COMMUNE DE BETTENDORF

**Strategische Umweltprüfung (SUP) zum
*Plan d'Aménagement Général (PAG)***

**Stellungnahme zu PAG-Änderungen –
Auswirkungen der Änderungen auf die SUP**

SUP Phase 2 – Dossier complémentaire

Bettendorf B07 – potenzielle östliche Erweiterung „beim Holzweg“

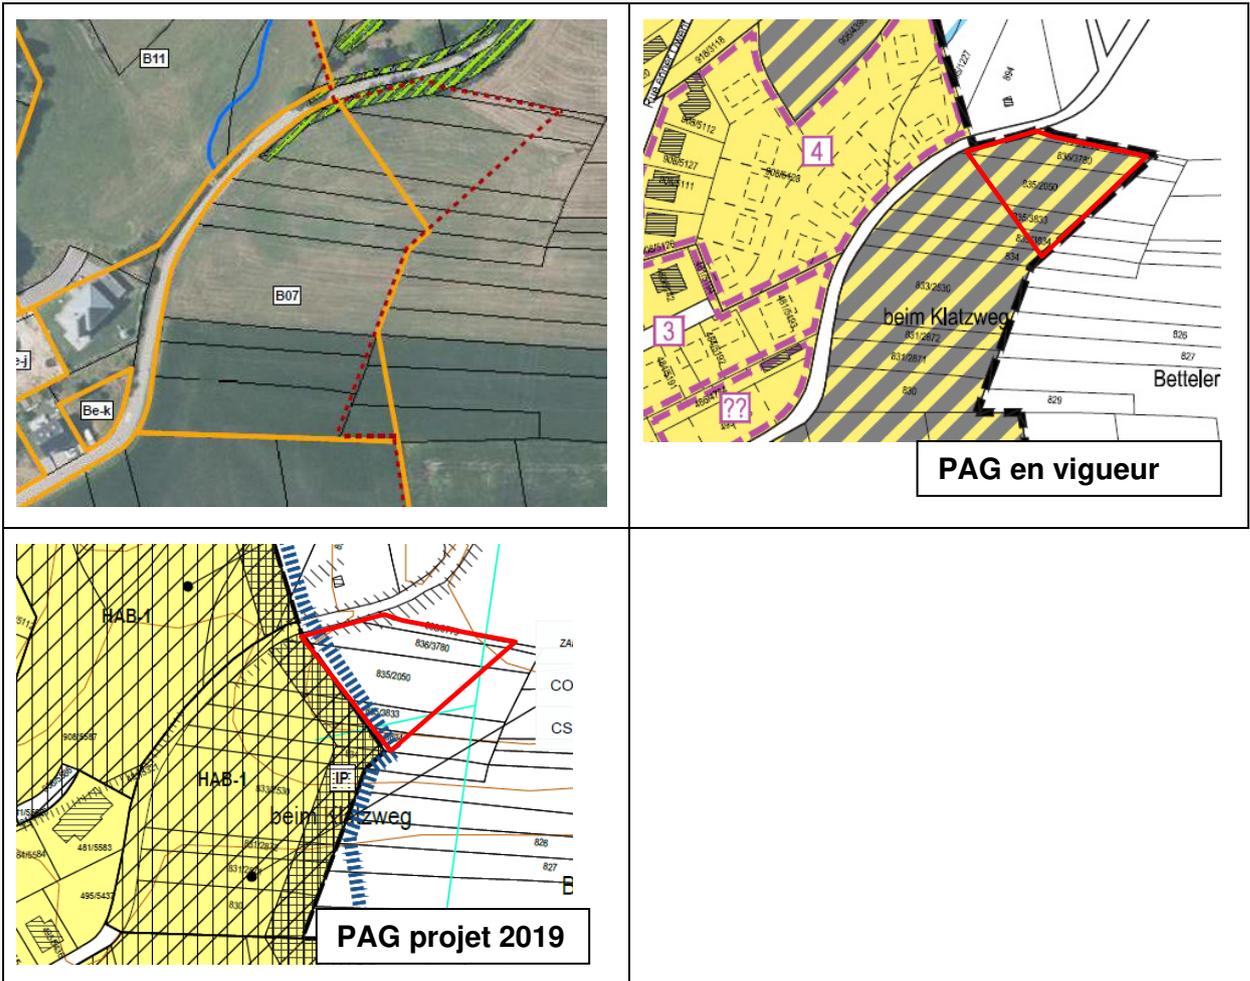
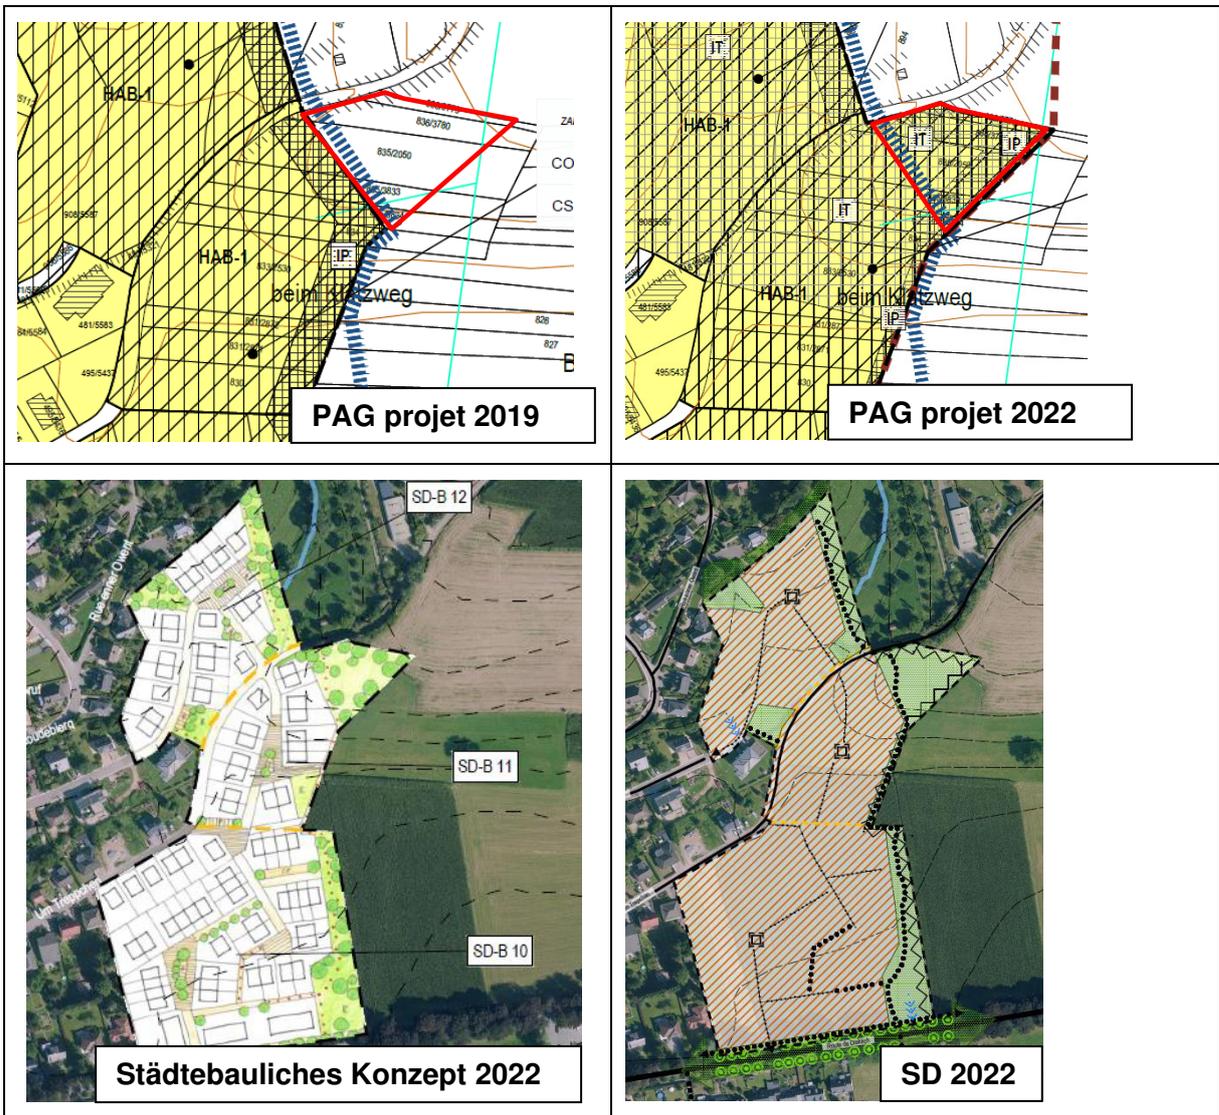
- Point 1a : classement d’une partie de leur terrain, anciennement en faible densité couvert d’un secteur d’aménagement particulier, en zone agricole.
- Point 2 : la superposition d’une zone ZAD sur le reste des terrains en HAB-1 et PAP NQ.²

Eine Erweiterung der HAB-1 Fläche nach Osten wird aus Sicht des SUP-Büros als mittel kritisch bewertet. Hauptsächlich trifft dies auf den nordöstlichen Bereich zu, durch die Größe der Fläche und dadurch, dass sich der Ortsrand weiter in die Feldflur vorschiebt (nördliche Erweiterung circa **26 ar**).

Der neue Ortsrand sollte durchgehend durch eine **Servitude urbanisation - IP** mit entsprechender Bepflanzung landschaftsverträglich gestaltet werden.

Die geschützten Heckenstrukturen entlang des Weges sollten durch eine **zusätzliche Servitude urbanisation - EN** gesichert werden (siehe nachfolgende Abbildung, rot umrandet).

- Point 1a: → wird statt gegeben und dementsprechend angepasst.
- Point 2: → wird nicht stattgegeben und die Fläche bleibt als ZAD, PAP NQ klassiert.

- Festlegung der **Servitude urbanisation - IP** am neuen Ortsrand.
- Keine zusätzliche **Servitude urbanisation - EN** entlang der Straße. Dafür werden die entsprechenden Grünstrukturen im SD eingetragen, was dem Erhalt der Heckenstrukturen dient und die **Servitude urbanisation - IT (intégration topographique)** im PAG festgesetzt.

Die Festlegung der **Servitude urbanisation - IP** am neuen Ortsrand wird sehr begrüßt. Ebenso wird der Erhalt der Grünstrukturen entlang der Straße durch die Festlegung der **Servitude urbanisation – IT** (*intégration topographique*) und die Eintragung im SD sehr begrüßt.

Bettendorf B10

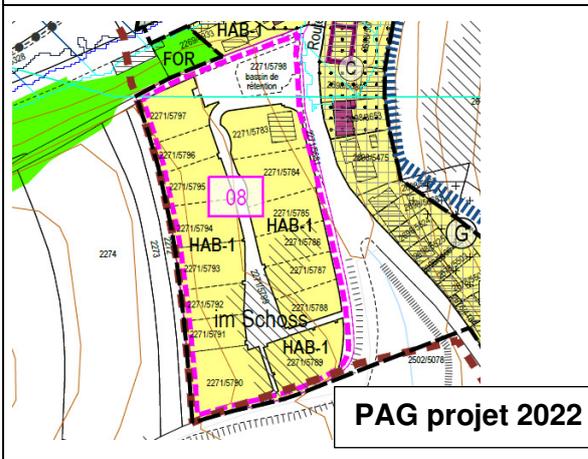
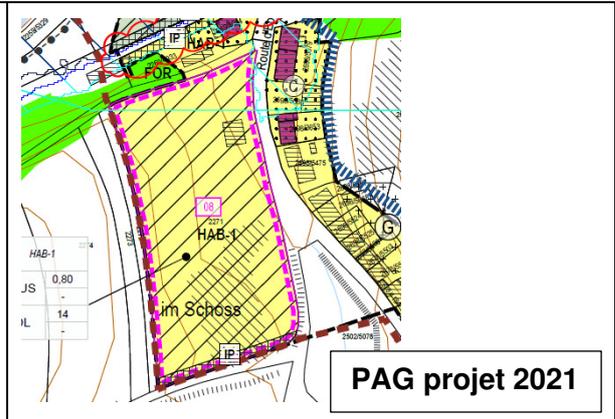
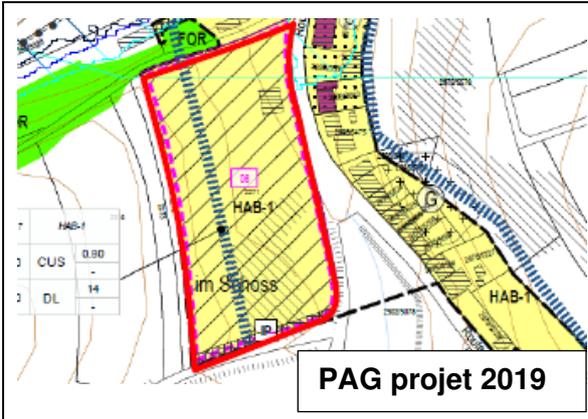
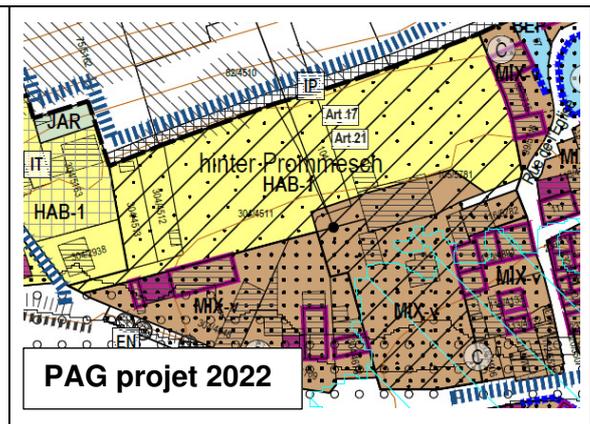
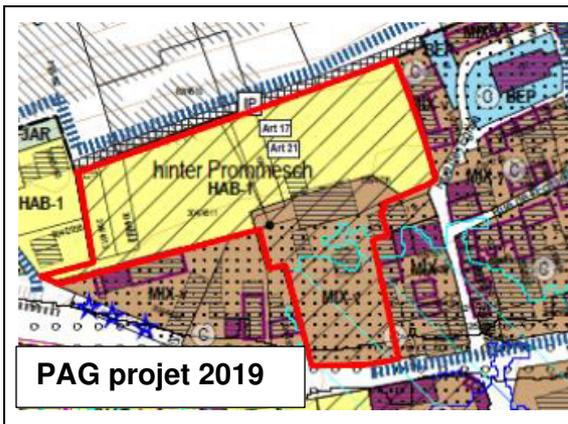
B10 : La destruction des biotopes pour le développement du PAP prévu sur cette surface a fait l'objet d'une autorisation en date du 19 septembre 2018. Dès lors que le bilan écologique soumis à l'époque tablait sur le maintien de la haie formant limite Est de la surface, le projet de PAG devra reprendre l'idée de la conservation en la matérialisant par le biais d'une servitude du type EN ;

Für die Fläche liegt ein genehmigter PAP vor, die Bauarbeiten haben bereits begonnen. Eine nachträgliche *Servitude urbanisation - EN* für die Hecke entlang der östlichen Grenze kann daher nicht mehr hinzugefügt werden.

Entscheidung CBE: Es erfolgt keine Anpassung.

Abbildung 4: Blick auf Fläche B13a und B13b.

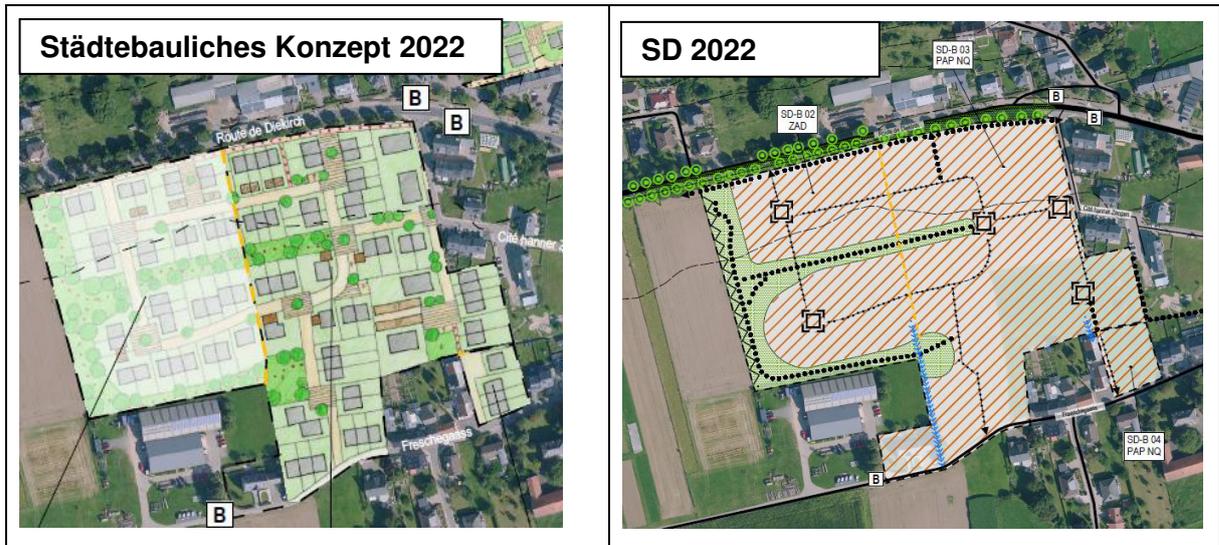
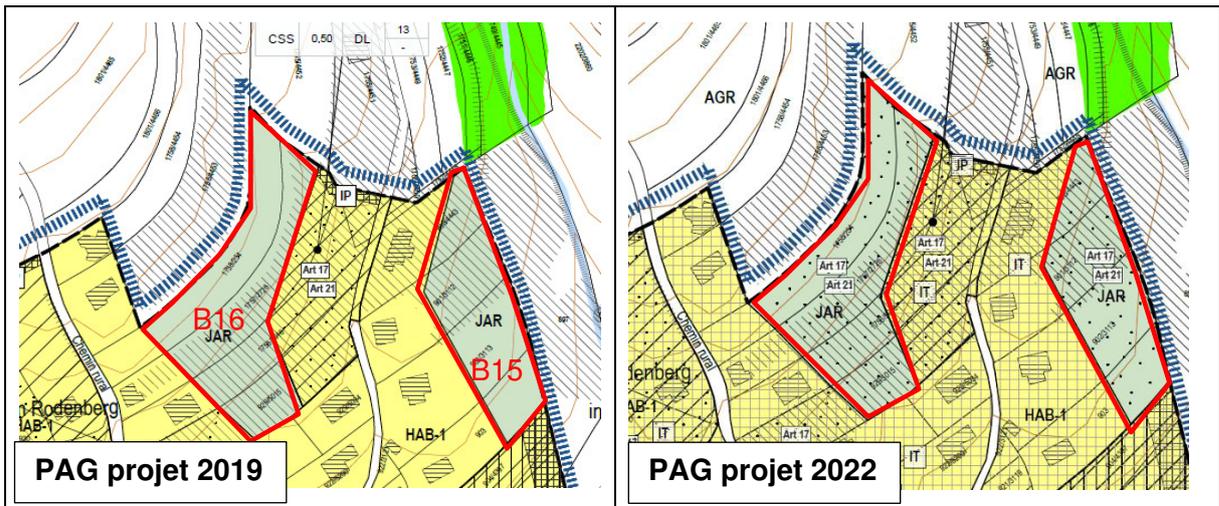
B13a +B13b : Les deux surfaces devraient être identifiées comme étant soumises aux dispositions des articles 17 et/ou 21 en raison de la présence hautement probable de l'alouette des champs. Vu l'incertitude qui persiste au niveau du schéma directeur pour ce qui en est de l'incidence de l'accès déversant sur la RN19 sur l'allée protégée, il est bien regrettable que ce conflit potentiel n'ait pas été déminé davantage, notamment dans le cadre du rapport environnemental. L'affirmation des auteurs dudit document d'évaluation comme quoi le maintien des arbres serait suffisamment garanti en raison de la servitude prévue aurait mérité à être creusée davantage à travers une confrontation plus concrète de l'accès possible, de la situation exacte des lieux et des desideratas de l'administration des Ponts et Chaussées quant à la visibilité nécessaire. Le rapport environnemental devrait être revisité sur ce point cardinal et le schéma directeur devrait, le cas échéant, être adapté. Dans ce contexte précis, il importe aussi de relever

Der Erhalt der Alleebäume (siehe vorangehendes Foto) ist laut *Schéma directeur* gegeben. Falls auf der nachgeordneten Planungsebene weitere Zugänge von der *Route de Diekirch* notwendig sind, sollte der Erhalt der Bäume vor Ort mit *Ponts et Chaussées* geklärt werden.

Die Ausweisung der **Fläche mit Art. 17 und/ oder Art. 21 NatSchG** wegen potenziellem Vorkommen der Feldlerche wird **nicht empfohlen**, da keine Nachweise dieser Art für die Flächen vorliegen und da eine essentielle Bedeutung aufgrund der unmittelbaren Nähe zur starkbefahrenen *Route de Diekirch* nicht wahrscheinlich ist.

Entscheidung CBE: Keine Änderung vorgesehen.

Bettendorf B15 und B16

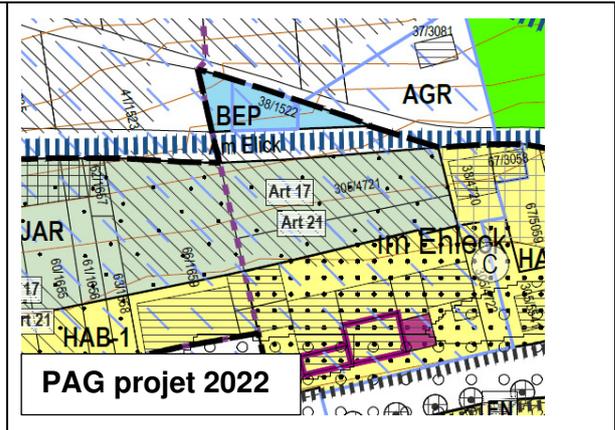
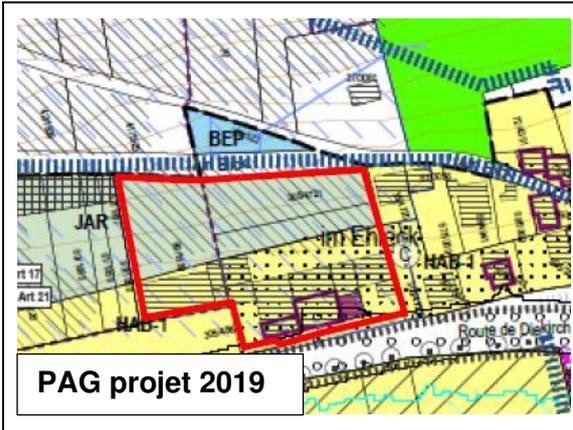
B15 + B16: Le reclassement de ces deux surfaces en zone de jardins est apprécié et soutenu. En raison de leur qualité écologique, elles devront toutefois être identifiées comme étant soumises aux dispositions des articles 17 et/ou 21 de la loi PN ;

Beide Flächen sind im Textteil der SUP bereits als Art. 17 und Art. 21 NatSchG-Flächen ausgewiesen. Eine zusätzliche Kennzeichnung in der *partie graphique* des PAGs wird sehr befürwortet.

Entscheidung CBE: Die Art. 17/ 21 NatSchG-Kennzeichnung beider Flächen wird in die *partie graphique* des PAGs übernommen.

Bettendorf B27 - Im Ehleck

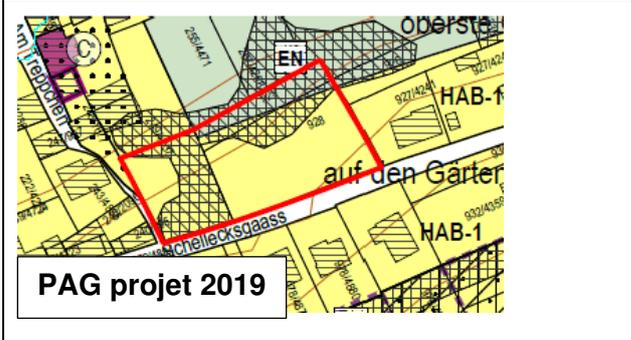
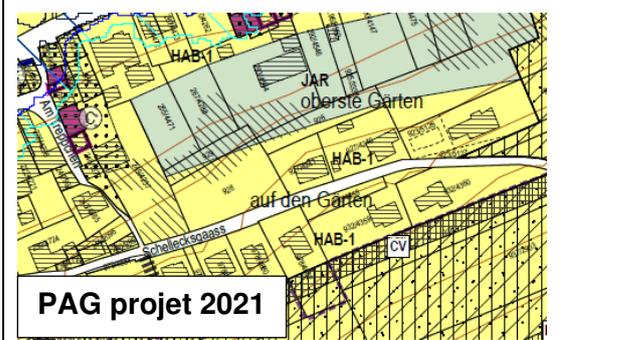
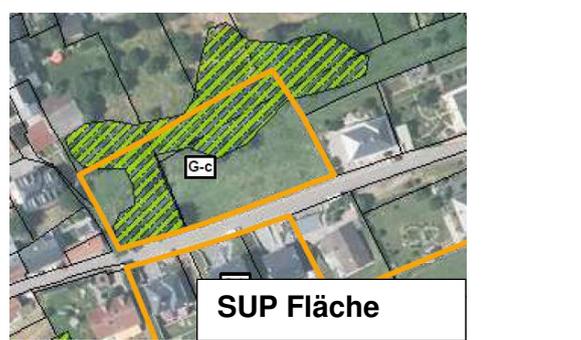
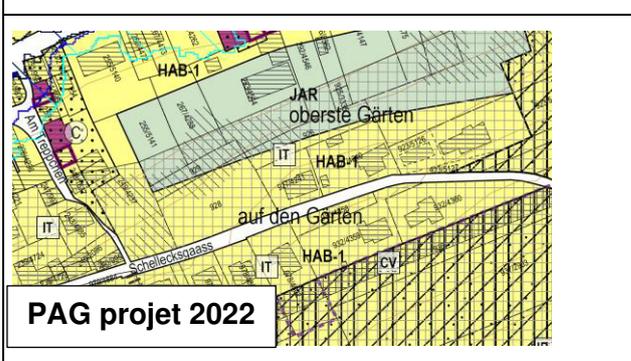
B27 : L'autorité communale est soutenue dans sa démarche de reclasser la partie arrière de cette surface en zone de jardins. Il conviendra toutefois d'identifier cette partie surface comme étant soumise aux dispositions des article 17 et/ou 21 de la loi PN ;

Der rückwärtige Teilbereich der Fläche (*zone de jardins familiaux*) ist im Textteil der SUP bereits als Art. 17 und Art. 21- NatSchG-Fläche beschrieben. Eine zusätzliche Kennzeichnung in der *partie graphique* des PAGs wird sehr befürwortet.

Entscheidung CBE: Die Art. 17/ 21 NatSchG-Kennzeichnung (*à titre indicatif*) des Teilbereiches *Zone de jardins familiaux* wird in die *partie graphique* des PAGs übernommen.

Gilsdorf G-c

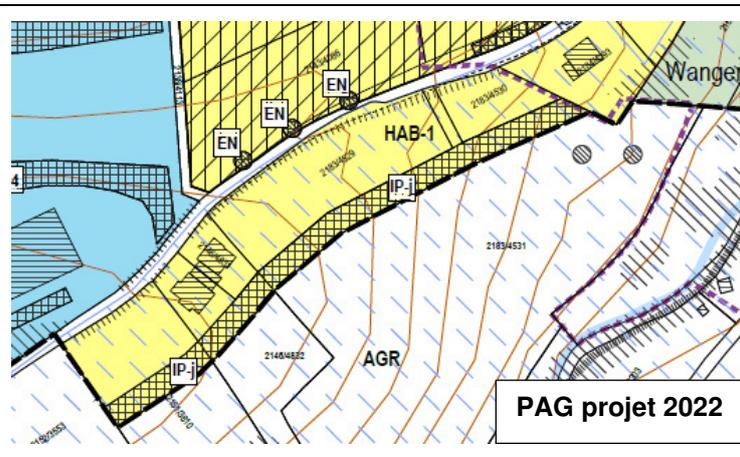
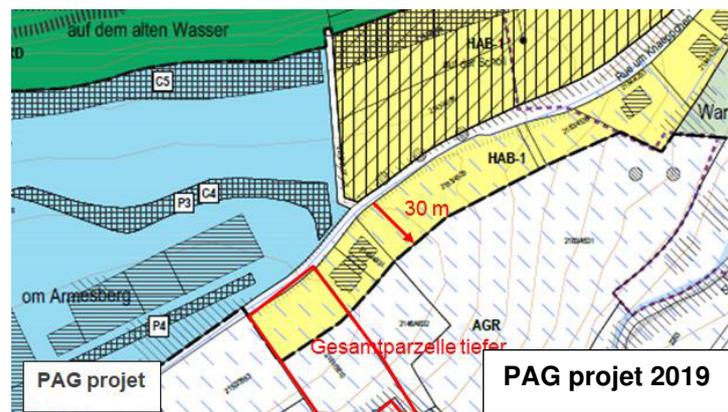
G-c : Il conviendrait ici de prévoir une urbanisation dans le respect de la topographie existante afin d'éviter la reproduction d'exemples peu maîtrisés où des ouvrages de stabilisation viennent défigurer le paysage.

Eine zusätzliche **Servitude „urbanisation – intégration topographique“** ist sehr sinnvoll, um die Bebauung bestmöglich in die Topographie und in die vorhandene Landschaft zu integrieren. Hierdurch können große Erdbewegungen in Form von Aufschüttungen vermieden werden (Servitude „Dossier Zeyen + Baumann, PAG vote CC“, S. 30).

Die Festsetzung dieser Servitude im PAG wird sehr begrüßt.

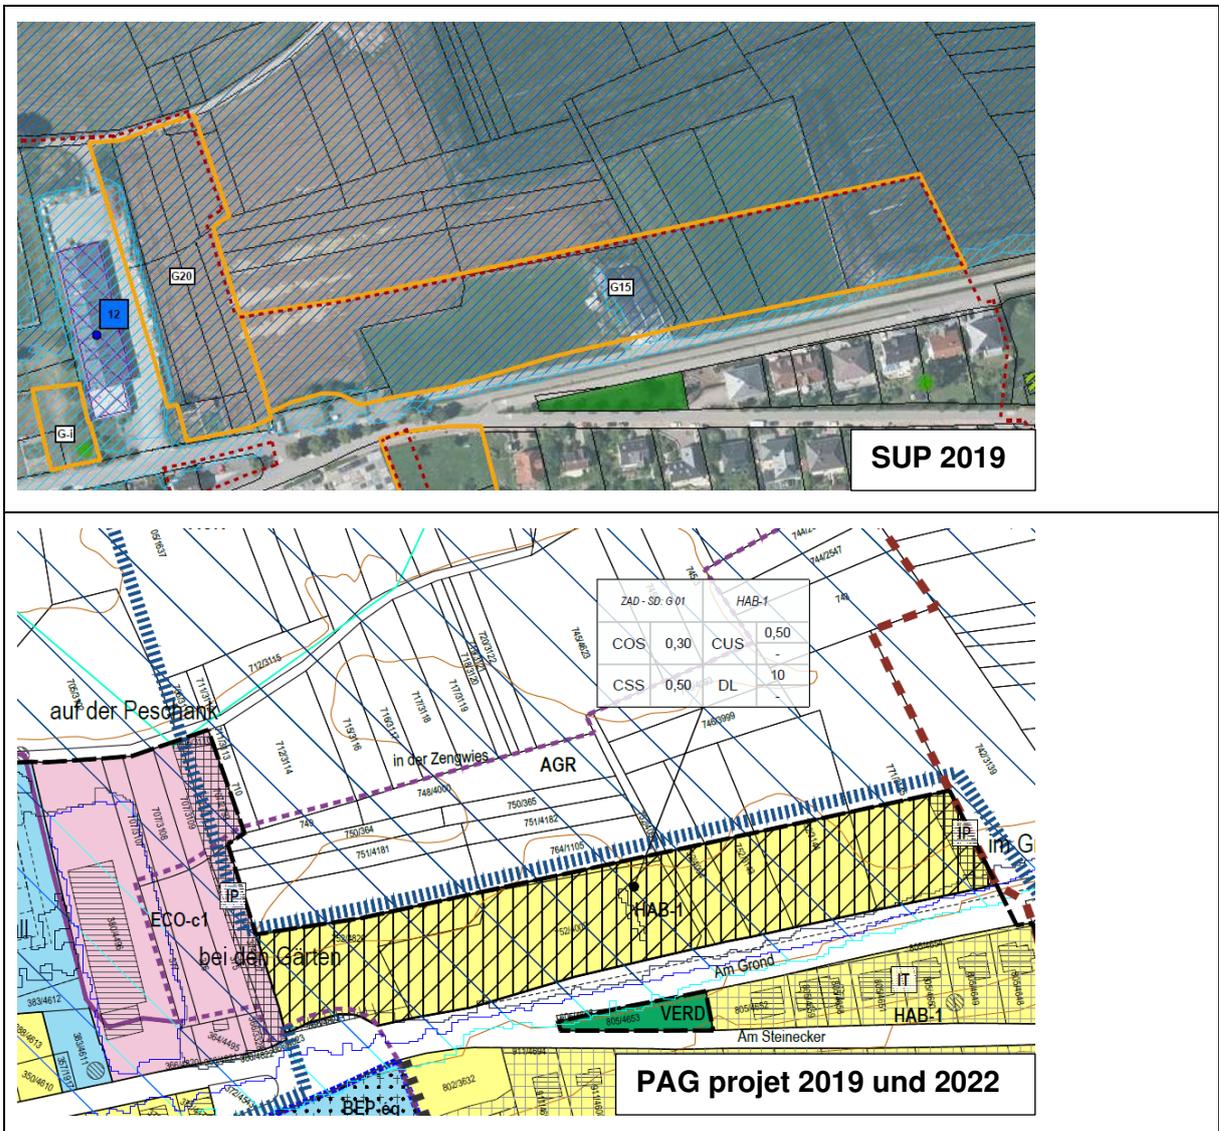
Eine zusätzliche **Servitude „urbanisation - éléments naturels“** entlang der Straße *Um Knaeppchen* ist sinnvoll, um die vorhandenen Gehölzstrukturen entlang der Straße zu schützen und um mit dem *Schéma Directeur* kompatibel zu sein.

Entscheidung CBE: Zusätzliche **Servitude „urbanisation - éléments naturels“**.

Abbildung 7: A: HQ₁₀ und B: HQ₁₀₀ der Fläche B09.

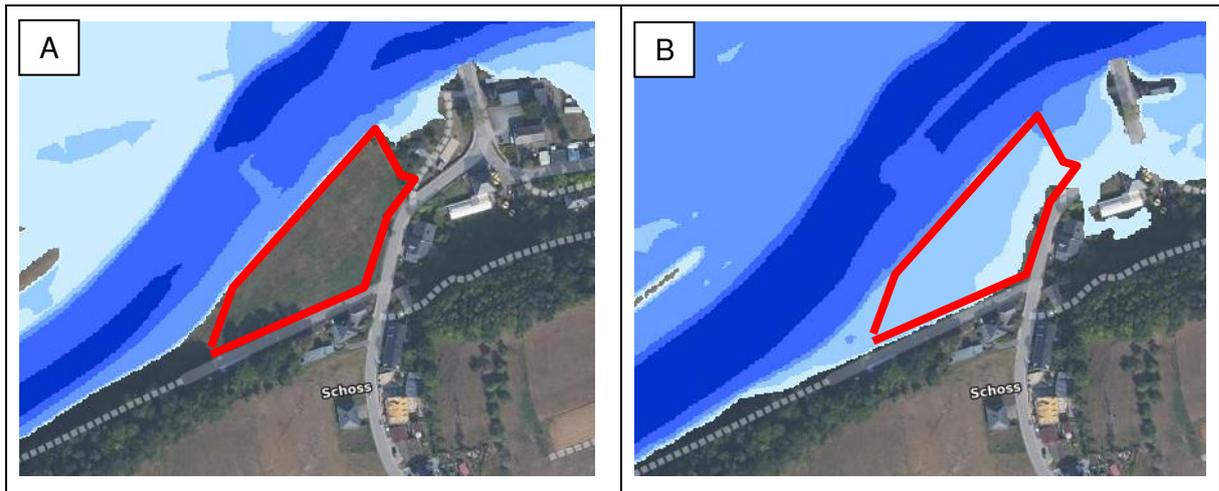
Die gesamte Fläche liegt im Überschwemmungsgebiet, innerhalb des HQ₁₀₀-Bereichs (geoportail, Stand November 2021). Daher sind eine hochwasserangepasste Bauweise und eine entsprechende Genehmigung erforderlich.
